중앙여중 그린스마트 미래학교 증·개축사업 설계공모 질의 응답

※서별관(증·개축)사업

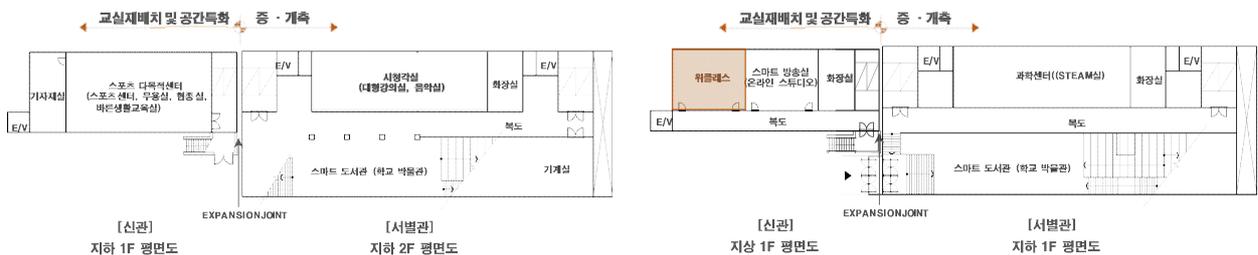
3-1. 전체 사업 면적이 공모지침서 2페이지와 34페이지가 상이하게 기입되어 있어 확인 필요(2페이지 : 총 5,616㎡ (증개축 5,012㎡ + 교실 재배치 604㎡) / 34페이지 : 총 6,297.68㎡)

- ▶ 설계공모 지침서 p.34의 6,297.68㎡는 신관 전체 면적 1285.68㎡이 포함된 면적으로, 신관은 증·개축이 아닌 교실 재배치 및 공간특화 사업이기 때문에 과업범위에는 면적 604㎡를 적용합니다.

- 철거: 2,093.83㎡

- 증·개축: 5,012㎡

※신관 존치동 교실재배치 및 공간특화

- 1,285.68㎡중 604㎡만 사업물량에 포함

- ▶ 교실 재배치 및 공간특화 물량 604㎡

※ 위 표시된 실 이외 복도에 대한 일부 물량이 604㎡에 포함됩니다.
